KELIŲ SAUGUMO AUDITO ATASKAITA

Temos pavadinimas: **KRAŠTO KELIO NR. 119 MOLĖTAI–ANYKŠČIAI RUOŽO NUO 28,169 KM IKI 36,056 KM REKONSTRAVIMO PROJEKTO KELIŲ SAUGUMO AUDITAS**

Projekto pavadinimas: Krašto kelio Nr. 119 Molėtai–Anykščiai ruožo nuo 28,169 km iki 36,056 km rekonstravimo techninis darbo projektas.

Kelių saugumo audito etapas: projekto rengimo.

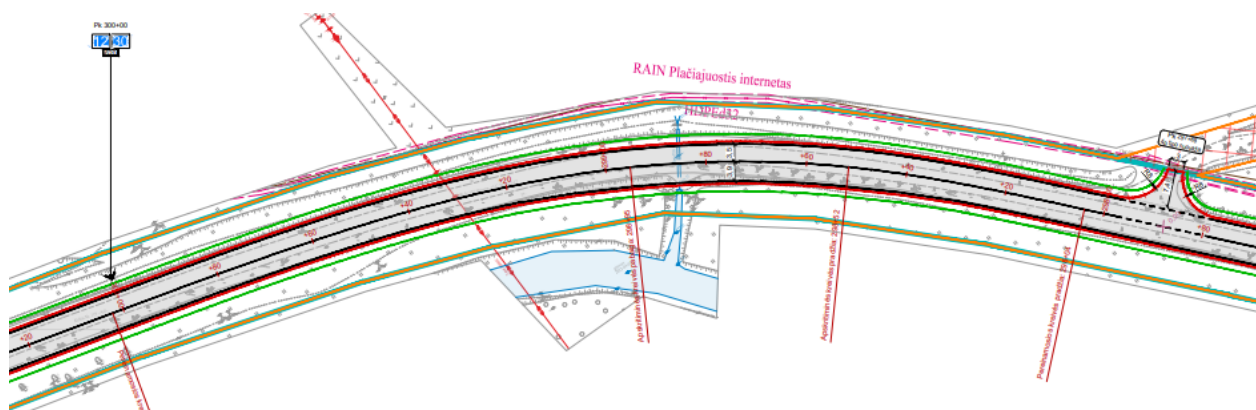
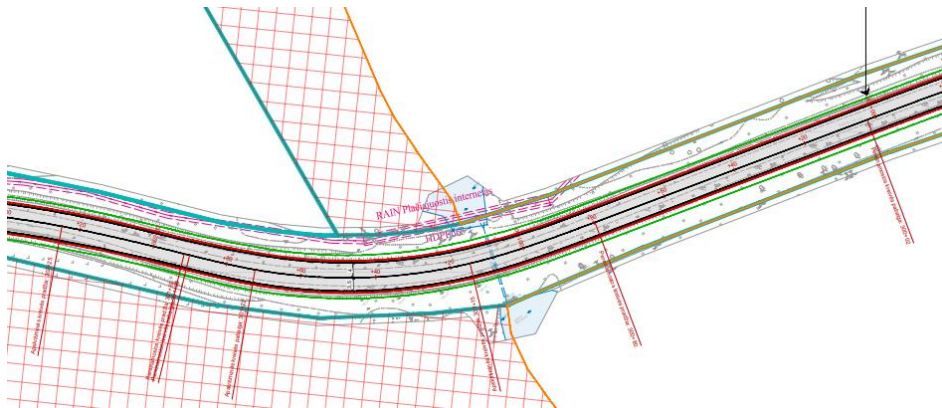
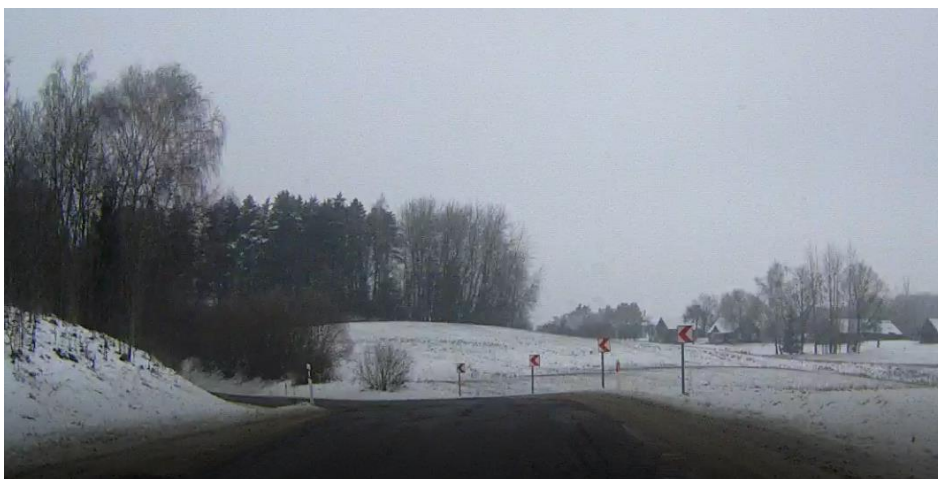
kai kuriose horizontaliose kreivėse augmenija apriboja matomumą, horizontaliųjų kreivių spinduliai maži, tačiau projekto sprendiniuose nėra numatomas kelio ženklų segmentų Nr. 146 „Posūkio kryptis į dešinę“ ir Nr. 147 „Posūkio kryptis į kairę“ įrengimas.

Pavyzdžiui: horizontalioje kreivėje, kurios $R=210$ m.

Pavyzdžiui: horizontalioje kreivėje, kurios $R=140\text{ m}$.

Pavyzdžiui: horizontaliose kreivėse, kurių:

– $R=200\text{ m}$.

– $R=140\text{ m}$.

dėl apriboto matomumo bei aiškiai neinformavus transporto priemonių vairuotojų apie staigų kelio trajektorijos pasikeitimą ir esant tamsiam paros metui arba blogoms meteorologinėms sąlygoms, mažo spindulio horizontalioji kreivė vairuotojams gali būti netikėta. Vairuotojai iš anksto neįvertinę situacijos gali nesuvaldyti transporto priemonės, todėl padidėja eismo įvykių tikimybė.

- tam, kad transporto priemonių vairuotojai būtų aiškiai informuoti apie kelio trajektorijos pasikeitimus, **siūlome** nesaugių horizontalių kreivių ribose numatyti kelio ženklų segmentus Nr. 146 „Posūkio kryptis į dešinę“ ir Nr. 147 „Posūkio kryptis į kairę“.

- **rekomenduojame** Pk 321+34 numatomus kelio ženklų segmentus Nr. 146 , Nr. 147 ir Pk 321+36 numatomą greičio ribojimo kelio ženklą Nr. 329 numatyti ant vienos atramos.

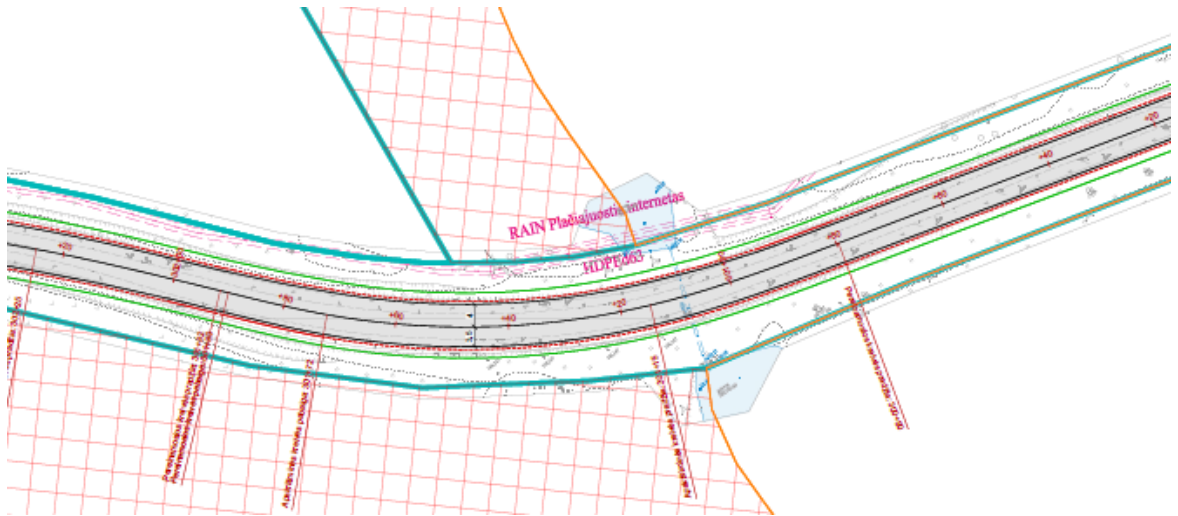
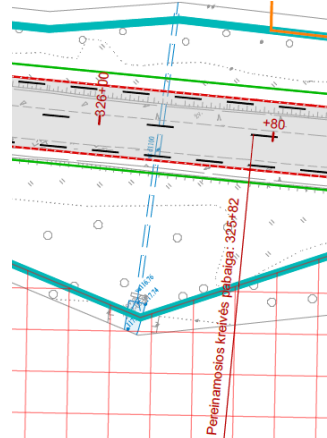
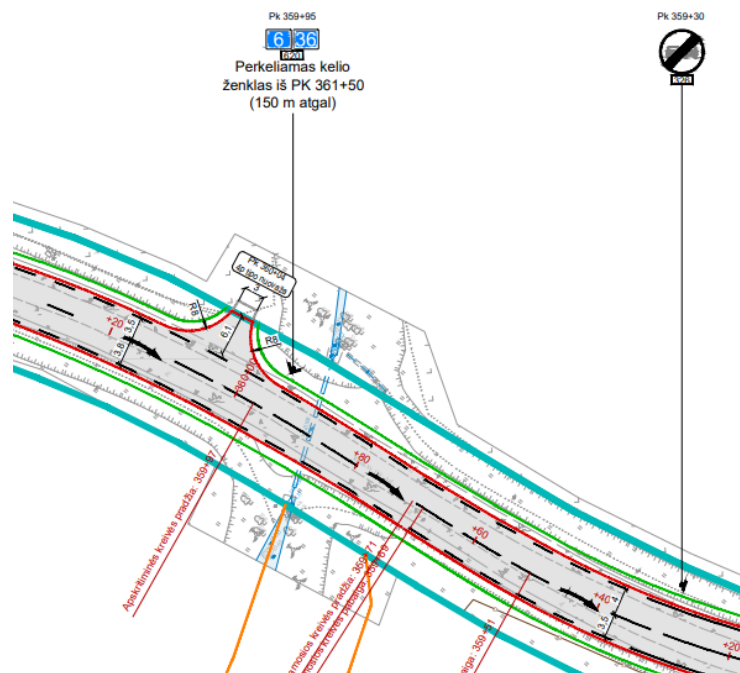
pavojingose vietose nėra numatoma įrengti apsauginių kelio atitvarų:

- ~ Pk 297+35 esančia 1,6 m pralaida, aukštais šlaitais;

- horizontaliojoje kreivėje ties ~ Pk 301+10 esančiu vizualiai giliu grioviu;

- ~ Pk 325+90 esančia 1,1 m pralaida, aukštais šlaitais;

- ~ Pk 359+88 esančia 1,1 m pralaida, aukštais šlaitais;

nenumatant apsauginių kelio atitvarų pavojingose vietose (ties giliais vandens telkiniais, aukštais šlaitais ir pan.), galimos skaudžios eismo įvykių pasekmės, jeigu transporto priemonės nuvažiuotų nuo kelio važiuojamosios dalies.

siūlome ties visomis pavojingomis vietomis ir jų prieigose numatyti apsauginius kelio atitvarus.

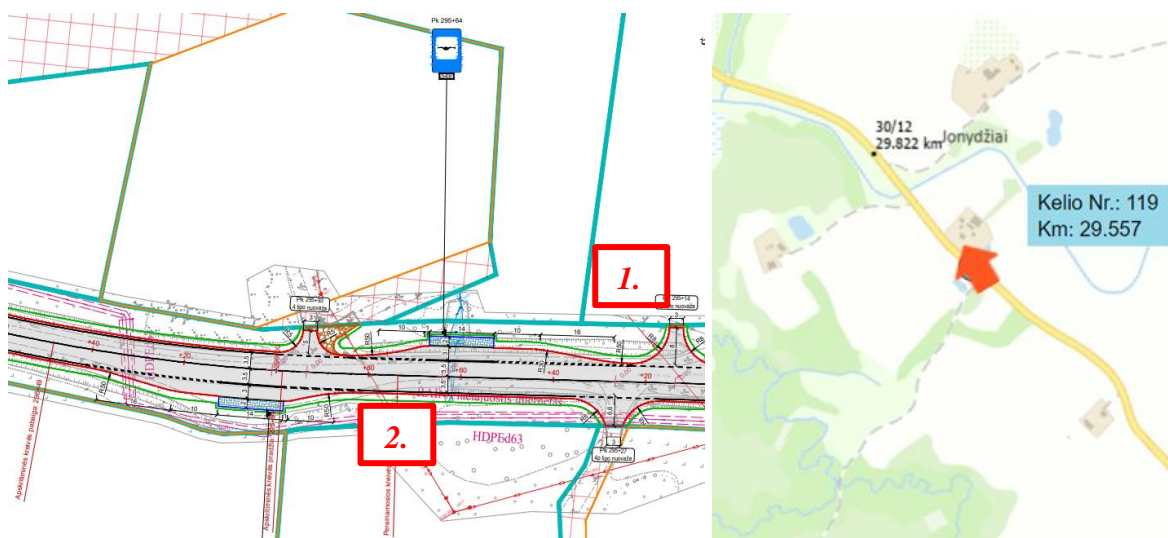
Vieta: ~ Pk 295+20 km – ~ Pk 296+40 numatomos maršrutinio transporto stotelės.

maršrutinio transporto stotelės numatomos riboto matomumo vingiuotoje traseje, kalvotoje vietovėje. Stotelės numatomos ne gyvenvietėje, mažai gyvenamaisiais namais apstatytoje teritorijoje.

riboto matomumo kelio ruože numačius maršrutinio transporto stoteles, tikėtinas nesaugus pažeidžiamų eismo dalyvių judėjimas tarp jų, todėl galimi eismo įvykiai su ypač skaudžiomis pasekmėmis. Taipogi yra

susidūrimų rizika, pavyzdžiui, kai maršrutinio transporto vairuotojas neįvertinęs situacijos išvažiuos iš stotelės.

- **siūlome** įvertinti šių maršrutinio transporto stotelių poreikį, ir jeigu nėra poreikio, jų atsisakyti;
- jeigu stotelių poreikis išlieka, **siūlome** stoteles numatyti pakankamo matomumo zonoje, numatant saugų ir patogų priėjimą iki gyvenamųjų namų (takų ruožus iki gyvenamųjų namų);
- jeigu maršrutinio transporto stotelės išliktų esamoje vietoje **siūlome** bent jau:
 - ties projektuojama I. maršrutinio transporto stotele, vandens telkiniu bei vizualiai aukštu šlaitu numatyti pėsčiųjų apsaugines tvoreles;
 - transporto priemonių vairuotojus **siūlome** iš anksto įspėti apie pažeidžiamų eismo dalyvių kirtimą važiuojamąją dalį kelio ženklais Nr. 128 „Pėstieji“;
 - iš anksto prieš pėsčiųjų perėją numatyti ant kelio dangos priklijuojamus ženklus.

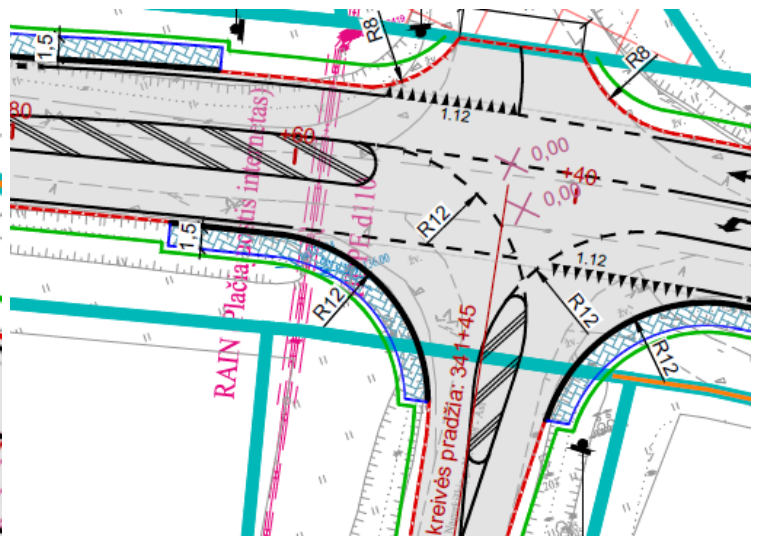
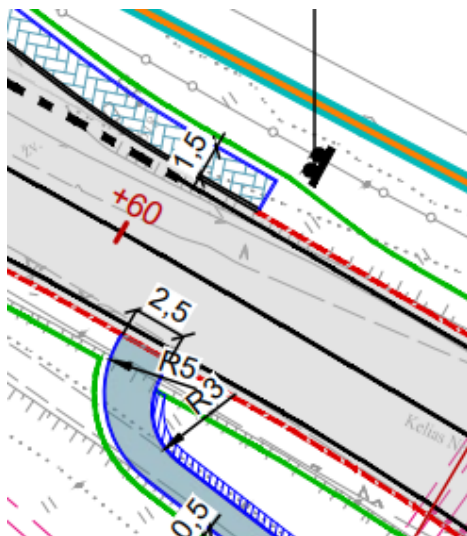
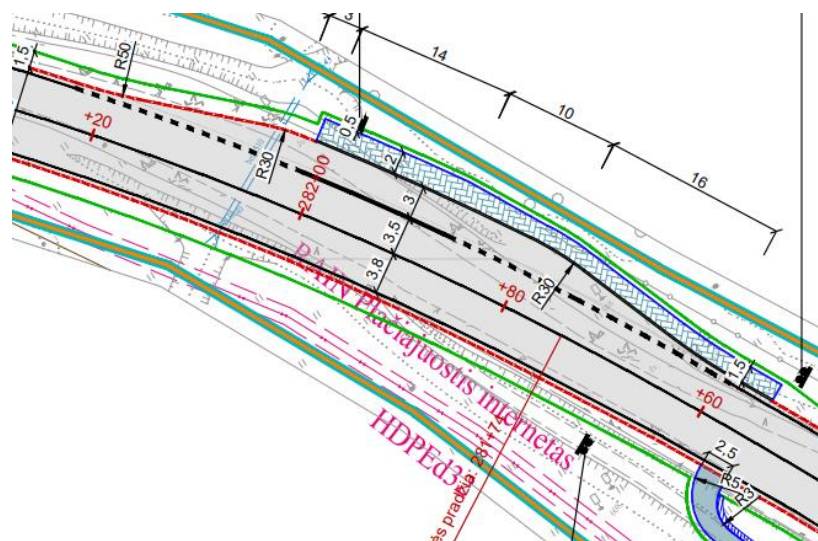
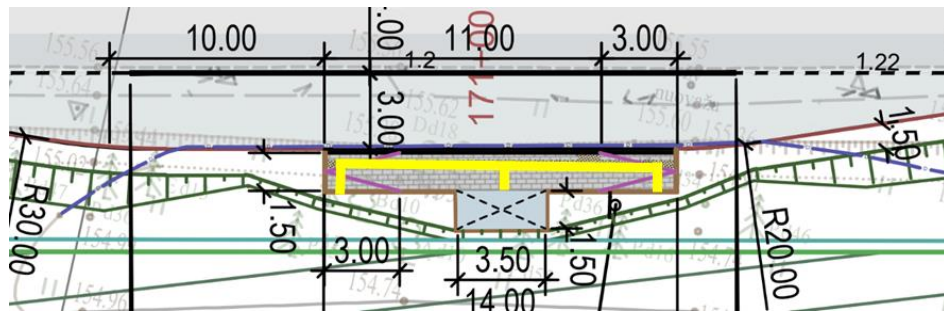
nenumatomi taktiliniai indikatoriai, pavyzdžiui:

- ties nežymėtomis perėjomis;

- maršrutinio transporto stotelėse.

- ties maršrutinio transporto stotelėmis **siūlome** taikyti schemą, kai per visą viešojo susisiekimo stotelių peronų (aikštelių) ilgį įrengiama 540 – 600 mm pločio taktinė dėmesį atkreipianti struktūra, kuri nuo važiuojamosios dalies ar šaligatvio borto atitraukiama 300 mm. Peronų (aikštelių) pradžioje ir pabaigoje statmenai taktinei dėmesį atkreipiančiai struktūrai per visą šaligatvio plotį įrengiama 540 – 600 mm pločio taktinė dėmesį atkreipianti struktūra.

- visose vietose, kuriose reikia įrengti nukreipiančius bei išpėjančius elementus tam, kad regos negalią turintys žmonės būtų išpėti apie krypties pasikeitimą, tako išsišakojimą bei traukos objektus.

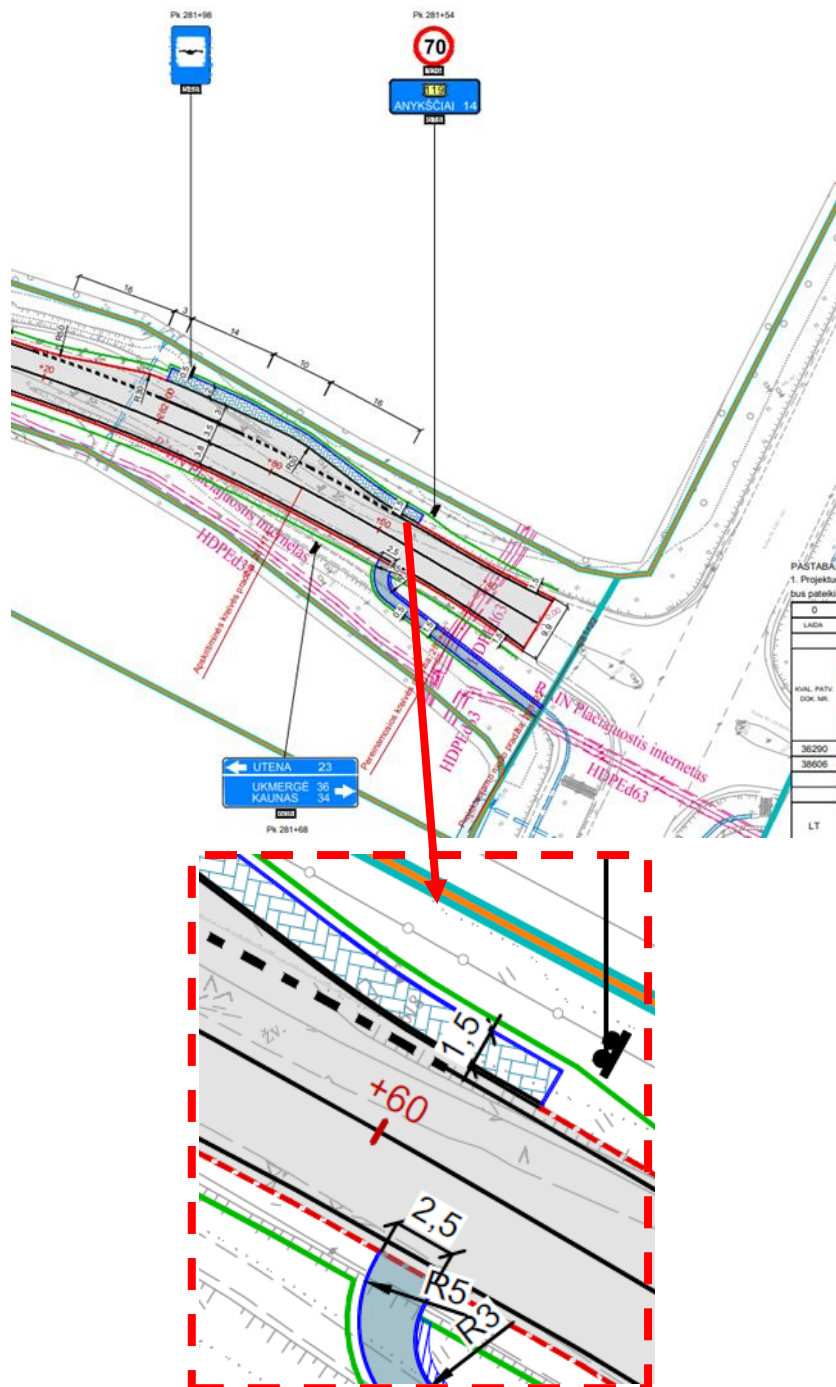
Vieta: nežymėta perėja per krašto kelią ties maršrutinio transporto stotele.

- nežymėta perėja numatyta ženkliai atitraukta nuo sankryžos;
- ties nežymėta perėja bordiūrai nenužeminti.

- nežymėta perėja projektuojama atitraukta nuo sankryžos, ten kur tikėtina transporto priemonės važiuos didesniu greičiu. Be to, transporto priemonių vairuotojai matydami priekyje sankryžą gali nesitikėti pėsčiųjų anksčiau;
- dėl didelio aukščių skirtumo pažeidžiamiems eismo dalyviams, ypač su neįgaliojo vežimėliu ar tėvams su vaikų vežimėliu, gali būti sudėtinga ar net neįmanoma kirsti gatvę per nežymėtą perėją.

- siekiant padidinti pėsčiųjų saugumą, **siūlome** nežymėtą perėją projektuoti kiek įmanoma arčiau sankryžos, numatant takų pratęsimą iki naujai projektuojamos nežymėtos perėjos;
- ties nežymėta perėja **siūlome** numatyti nuleistus kelio bordiūrus;
- prieš numatomą nežymėtą perėją vairuotojus **siūlome** iš anksto įspėti apie pažeidžiamų eismo dalyvių kirtimą važiuojamąją dalį kelio ženklais Nr. 128 „Pėstieji“;
- prieš nežymėtą perėją **siūlome** numatyti ant kelio dangos priklijuojamus ženklus.

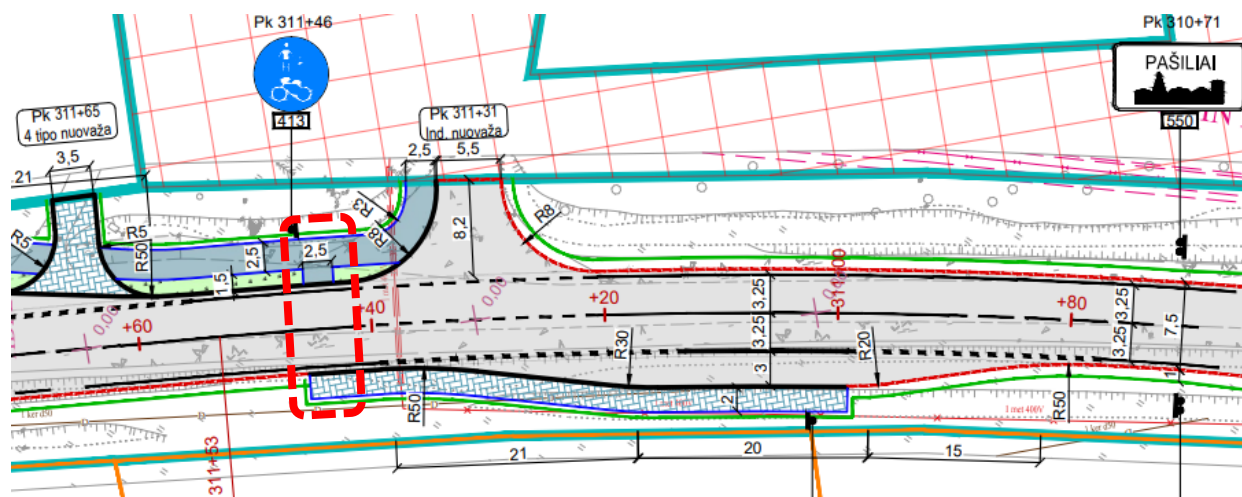
- ties nežymėta perėja nenužeminti bordiūrai;
- ties Pašilių gyvenvietėje esančia nežymėta perėja nenumatomas kryptinis apšvietimas.

- dėl didelio aukščių skirtumo pažeidžiamiems eismo dalyviams, ypač su neįgaliojo vežimėliu ar tėvams su vaikų vežimėliu, gali būti sudėtinga ar net neįmanoma kirsti gatvę per nežymėtą perėją;
- nesant kryptinio perėjos apšvietimo gali būti sudėtinga pastebėti į perėją įžengiantį ar link jos artėjantį pėsčiąjį, ypač esant blogo matomumo sąlygoms, tamsiu paros metu, tvyrant rūkui ar esant krituliams.

- **siūlome** ties nežymėta perėja numatyti nuleistus kelio bordiūrus.
- **siūlome** ties nežymėta perėja numatyti kryptinį apšvietimą, kuris aiškiai išskirtų pažeidžiamų eismo dalyvių judėjimui skirtą vietą.

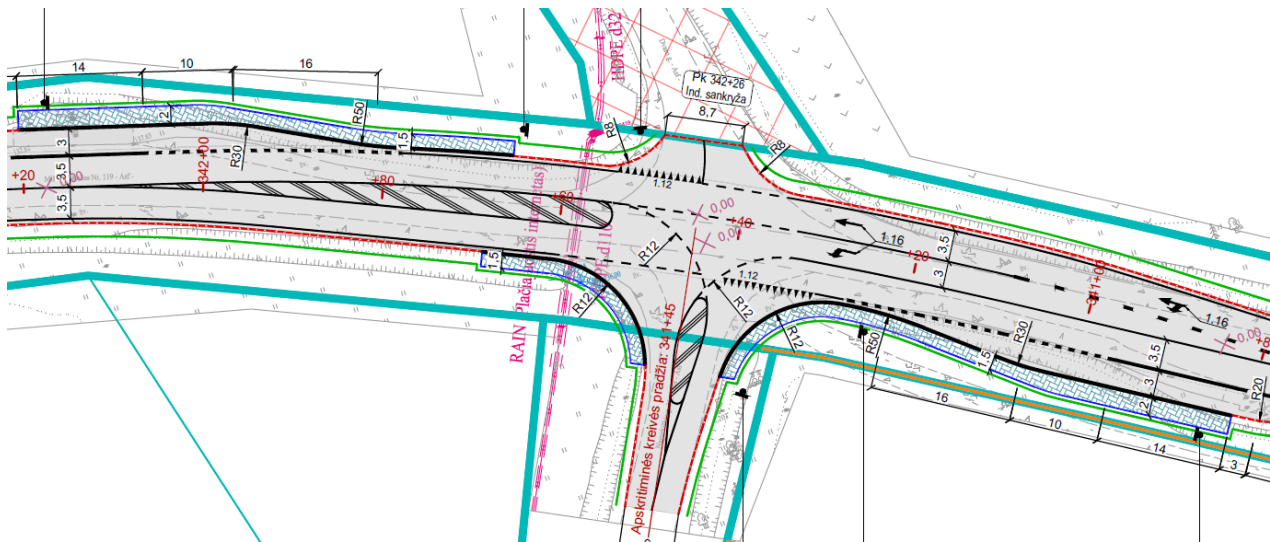
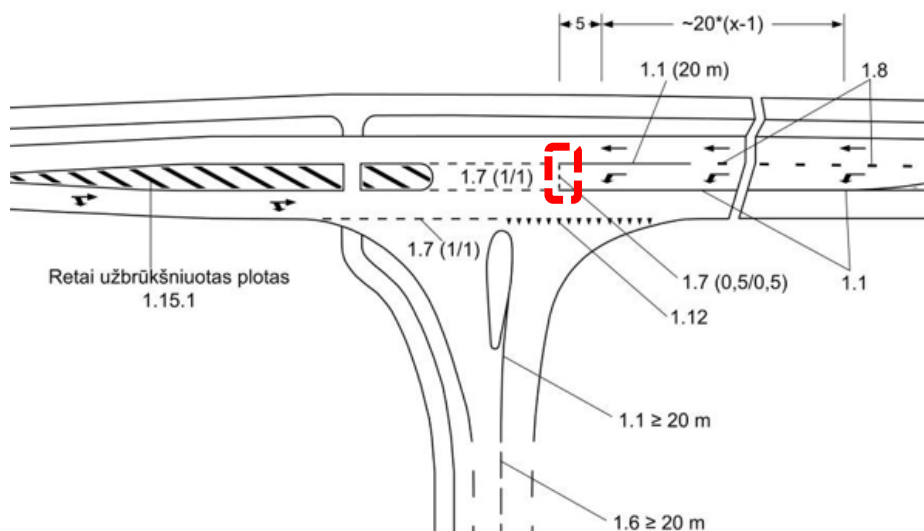
Vieta: Pk 341+44 esančios sankryžos pateiktų alternatyvų vertinimas.

eismo saugumo požiūriu teigtina, kad siūlomas pirmasis variantas yra tinkamesnis, tačiau yra pastebimi trūkumai:

- numatoma saugos saleles paženklinti tik horizontaliuoju ženkliniu 1.15 „Užbrūkšniuotas plotas“, kuris fiziškai neapriboja galimybės transporto priemonėms važiuoti per salelę;
- nenumatomas saugus ir patogus pažeidžiamų eismo dalyvių judėjimas tarp projektuojamų maršrutinių transporto stotelių – nenumatoma nežymėta perėja nei per pagrindinį (krašto) kelią, nei per šalutinį kelią;
- horizontaliuoju ženkliniu Nr. 1.7 nepažymėta vieta, ties kuria baigiasi kairiojo posūkio juosta sankryžos pagrindiniame kelyje.

- dėl fizinio apribojimo nebuvimo, galimas chaotiškas transporto priemonių manevravimas kertant saugos salelę, pavyzdžiui atliekant lenkimo manevrą, todėl galimi eismo įvykiai susiduriant. Taip pat galimi užvažiuojimai ant salelės laukiančių pažeidžiamų eismo dalyvių.
- nenumatant pėsčiųjų perėjimo per kelius tarp maršrutinio transporto stotelių, tikėtina, kad pažeidžiami eismo dalyviai judės chaotiškai, pereis važiuojamąją dalį bet kurioje vietoje. Riboto judumo žmonėms pereiti važiuojamąją dalį bus sudėtinga, o kai kuriais atvejais neįmanoma.

- **siūlome** numatyti iškilią saugos saleles;
- tiek per šalutinį kelią, tiek per pagrindinį kelią **siūlome** numatyti saugias ir patogias nežymėtas perėjas;
- horizontaliuoju ženkliniu Nr. 1.7 „Siaura brūkšninė linija“ **siūlome** pažymėti vietą, ties kuria baigiasi kairiojo posūkio juosta sankryžos pagrindiniame kelyje.

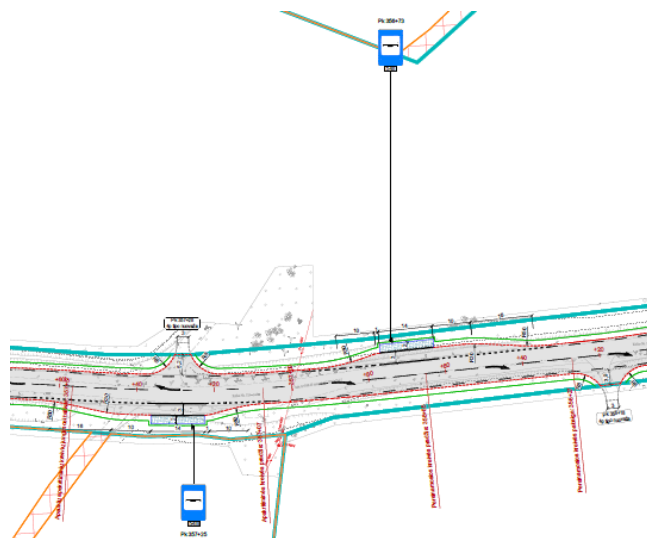
Vieta: ~ Pk 356+27 km – ~ Pk 357+57 numatomos maršrutinio transporto stotelės.

maršrutinio transporto stotelės numatomos vingiuotoje traseje, gyvenamaisiais namais neapstatytoje teritorijoje.

riboto matomumo kelio ruože pažeidžiamiems eismo dalyviams judant kelkraščiu, o žiemos metu, po liūčių ir pan. tikėtinas nesaugus pažeidžiamų eismo dalyvių judėjimas važiuojamąja dalimi, todėl galimi eismo įvykiai su skaudžiomis pasekmėmis.

- **siūlome** stoteles numatyti kelio ruože, kuriame užtikrintos matomumo sąlygos, bei numatyti takų ruožus iki nuvažų ir nežymėtą perėją tarp maršrutinių stotelių;
- transporto priemonių vairuotojus **siūlome** iš anksto įspėti apie pažeidžiamų eismo dalyvių kirtimą važiuojamąją dalį kelio ženklais Nr. 128 „Pėstieji“.
